改善箇所説明図

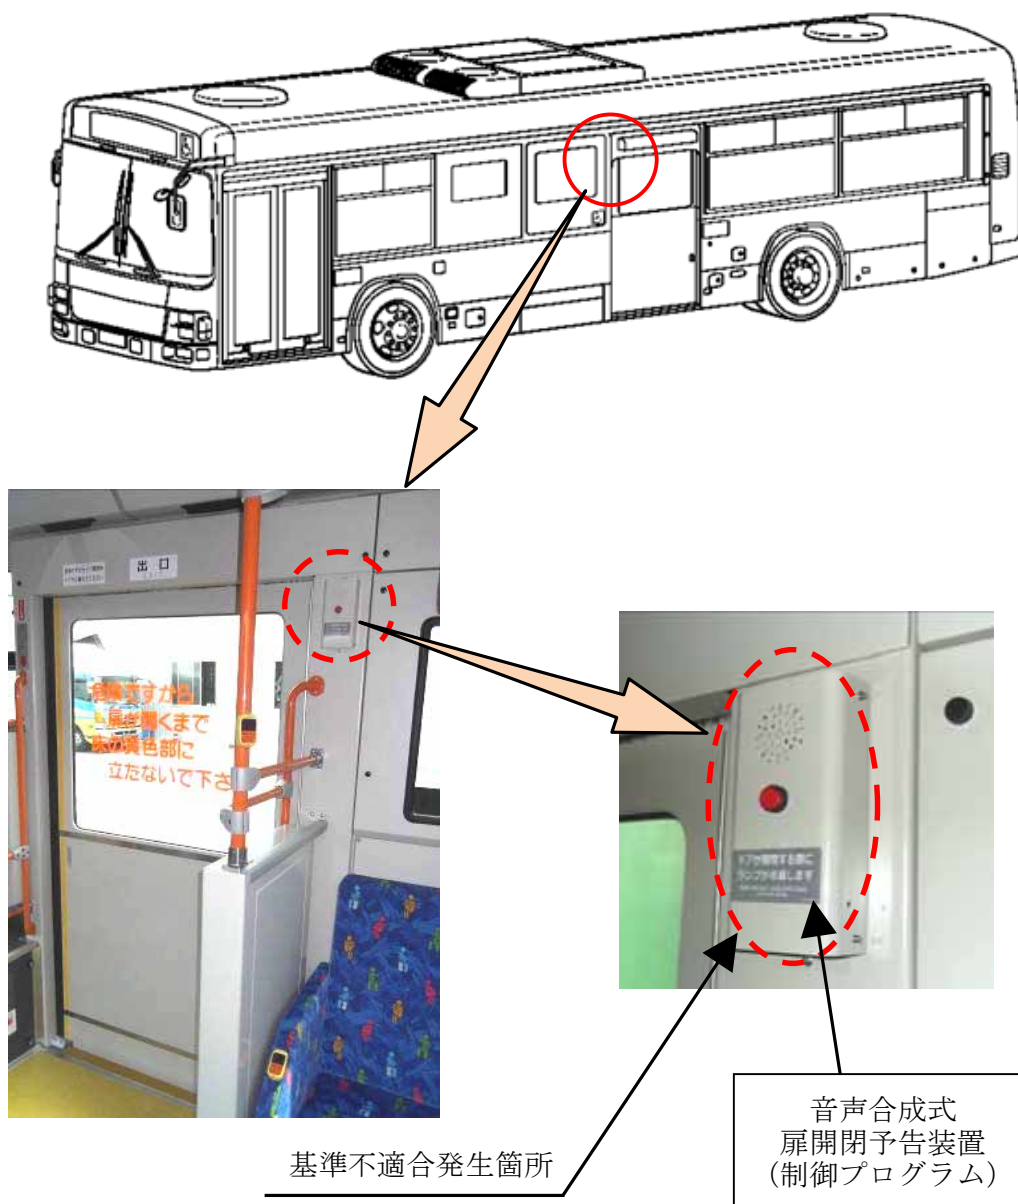
音声合成式 扉開閉予告装置を装着した路線バスにおいて、当該装置の制御プログラムが不適切なため、乗降時に運転者が後扉スイッチを「開」にした際、扉が開くことを知らせる警報が作動しないおそれがある。

全車両、音声合成式 扉開閉予告装置の制御プログラムを対策品に交換する。

識別： 音声合成式 扉開閉予告装置の上側中央に青色シールを貼付する。
